# PROJET DE REALISATION DE LA PISTE DE TALIÈRE

COMMUNE DE MONTRICHER -ALBANNE

MAITRISE D'OUVRAGE :  
REGIE DES RM DES KARELLIS

MEMOIRE EN REPONSE A L'AVIS DU 26 AVRIL 2020 DE LA  
MRAE  
Juillet 2022

CPLA du secteur de la Talière

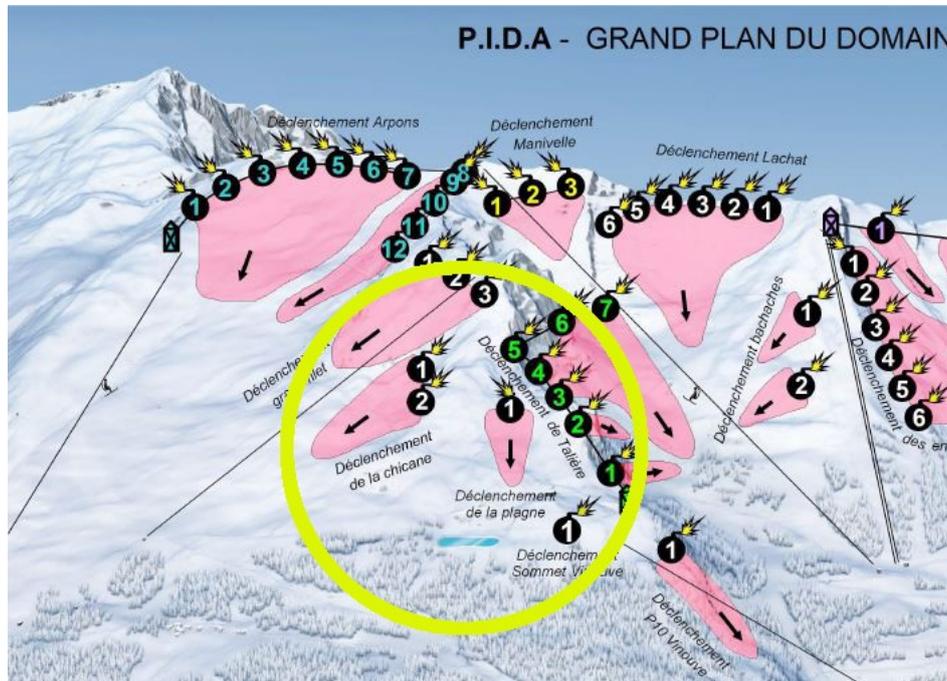
Ce risque d'avalanche est identifié par la CPLA (Carte de Localisation des Phénomènes d'avalanches) comme zone présumée avalancheuse (cf. carte ci-dessous).

Le secteur de la future piste étant déjà fréquenté par les skieurs hors-pistes, elle est bien connue et surveillée par le service des pistes des Karellis.

Plusieurs tentatives ont déjà été menées afin de sécuriser ce secteur par des déclenchements à l'explosif mais sans succès, le manteau neigeux étant toujours resté stable à cet endroit.

Cette zone est facilement accessible par gravité est sera intégrée au PIDA des Karellis puisqu'il existe d'autres pentes à sécuriser non loin de là (cf. carte ci-dessous, tir du grand filet, de la chicane et de la Plagne).

Il sera traité par du grenadage à main comme les autres points de tirs de ce secteur non équipé de CATEX.

La carte indique que la zone concernée est en orange hachuré, ce qui signifie qu'il s'agit d'une zone d'avalanche présumée contrairement aux zones à traits pleins qui indiquent des zones d'avalanche identifiées.

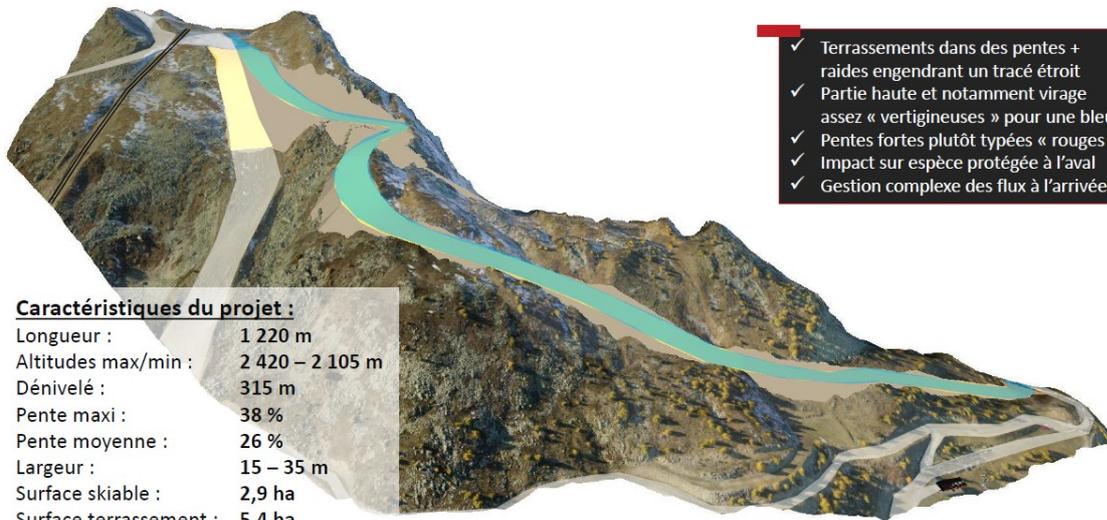
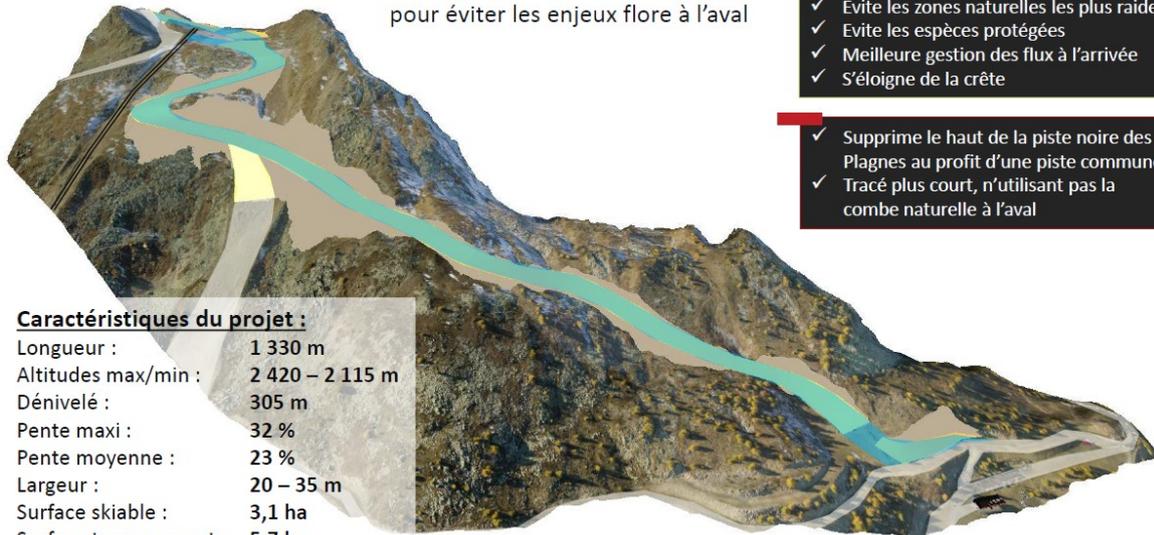
- de reprendre l'analyse de l'évolution de l'état actuel de l'environnement en l'absence de mise en œuvre de l'opération compte tenu des enjeux naturalistes et paysagers identifiés ;
- de présenter l'examen d'alternatives à l'opération retenue ;
- de restituer l'analyse comparée des variantes de tracé envisagées du point de vue de leurs incidences environnementales.

Le scénario 1, tracé initialement envisagé, était celui qui possédait le plus gros impact sur les milieux naturels, car le gros des terrassements était situé sur une zone naturelle « vierge ».

Partant de ce principe, le scénario 2 avait justement cherché à moins terrasser les zones vierges au profit de réutiliser au maximum la zone de la piste noire des Plagnes.

La suite du trajet était similaire, sauf la fin qui raccordait en G2 Vinouve, solution écartée pour encourager les skieurs à tourner en ski propre sur Chaudannes et permettant d'ouvrir un tronçon skiable intéressant.

Le scénario retenu a finalement été un mélange des 2, beaucoup plus allégé au niveau des terrassements à savoir :

- Suit le tracé identifié en période estivale, en se séparant au plus tôt de la piste noire de la Plagne, et rejoignant la piste Vinouve au-delà du TSD Vinouve

Longueur :	1 220 m
Altitudes max/min :	2 420 – 2 105 m
Dénivelé :	315 m
Pente maxi :	38 %
Pente moyenne :	26 %
Largeur :	15 – 35 m
Surface skiable :	2,9 ha
Surface terrassement :	5,4 ha
Volume D/R :	60 000 m <sup>3</sup>

- Proposition alternative permettant d'éviter les pentes les plus raides à l'amont en utilisant la piste existante de la Plagne avec les replats associés. Récupération de la piste Vinouve à l'amont pour éviter les enjeux flore à l'aval

Longueur :	1 330 m
Altitudes max/min :	2 420 – 2 115 m
Dénivelé :	305 m
Pente maxi :	32 %
Pente moyenne :	23 %
Largeur :	20 – 35 m
Surface skiable :	3,1 ha
Surface terrassement :	5,7 ha
Volume D/R :	64 000 m <sup>3</sup>

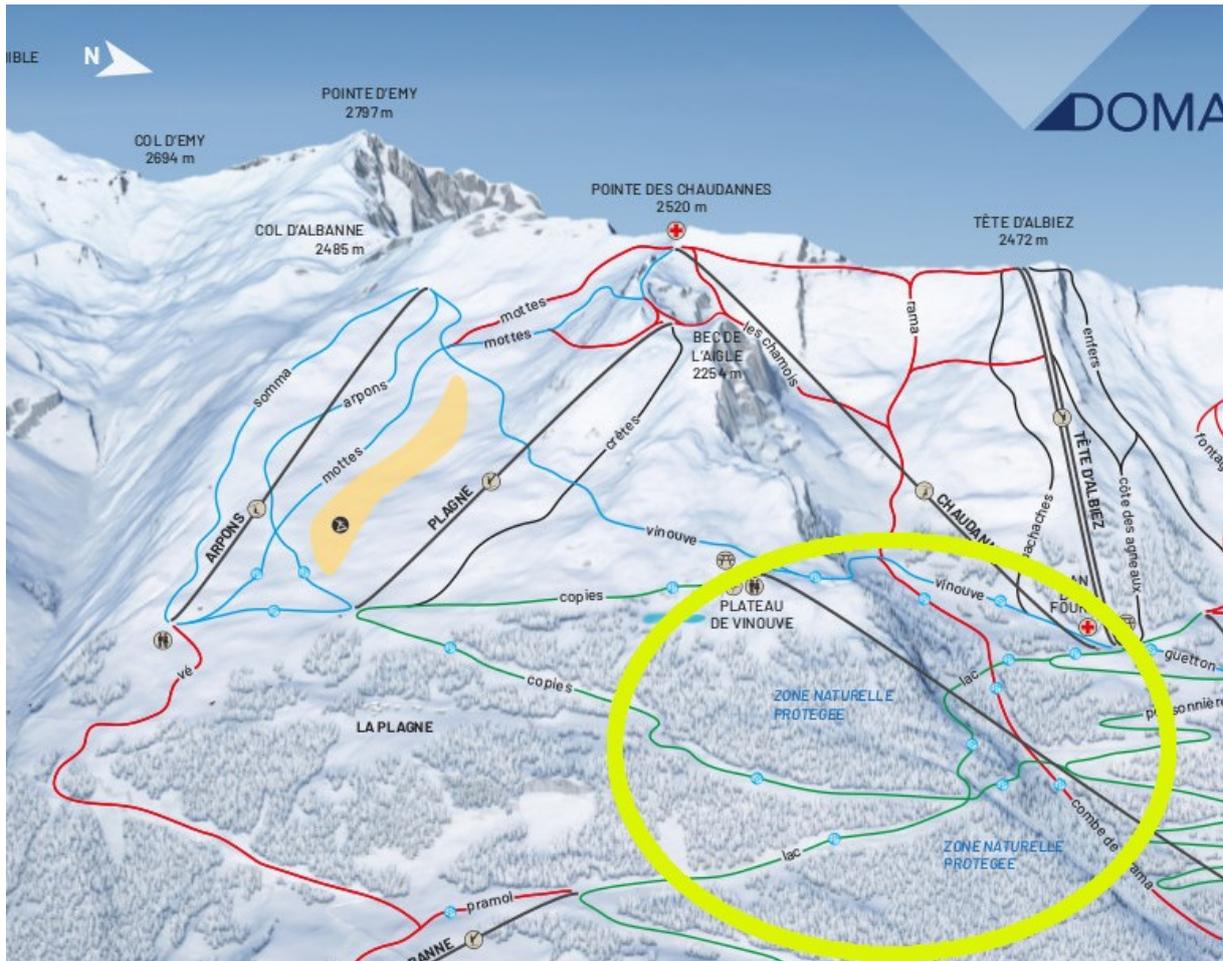
**L'Autorité environnementale recommande de compléter l'analyse des incidences sur la biodiversité et les milieux naturels, en intégrant les secteurs non terrassés sur lesquels les passages de skieurs s'effectueront et le secteur de reproduction du Tétrás lyre identifié dans la partie aval.**

**L'Autorité environnementale recommande de prévoir des mesures supplémentaires afin d'éviter ou réduire toute incidence sur les espèces protégées identifiées, en particulier l'avifaune et les chiroptères.**

L'analyse de l'état initial (enjeux) ainsi que des incidences brutes et résiduelles concernent bien toute la zone de projet même si un focus est logiquement réalisé sur les parties les plus impactées (zone terrassées). La FDC73 n'identifie pas d'enjeu notable pour le Tétrás Lyre sur la partie basse, la zone est en effet une zone de présence ponctuelle et la zone de tranquillité se trouve plus en aval hors zone d'étude. Les incidences sont d'ailleurs considérées comme faible à très faible durant la phase exploitation (p.193 de l'étude d'impact).

En 2016, lors de la construction du TSD de Vinouve, une zone naturelle protégée a été créée pour une durée de 10 ans afin de protéger les Tétrás en mesure compensatoire à la construction du TSD.

Des filets ont été installés en amont de la zone afin de contenir les oiseaux et surtout pour éviter que les skieurs aillent les déranger.

Cette obligation devait donc prendre fin en 2016. La Régie a décidé de maintenir cette zone et à financer l'achat de nouveaux filets pour remplacer les anciens.

Cette zone jouxte l'arrivée future de la piste de Talière (cf. Plan ci-dessous).
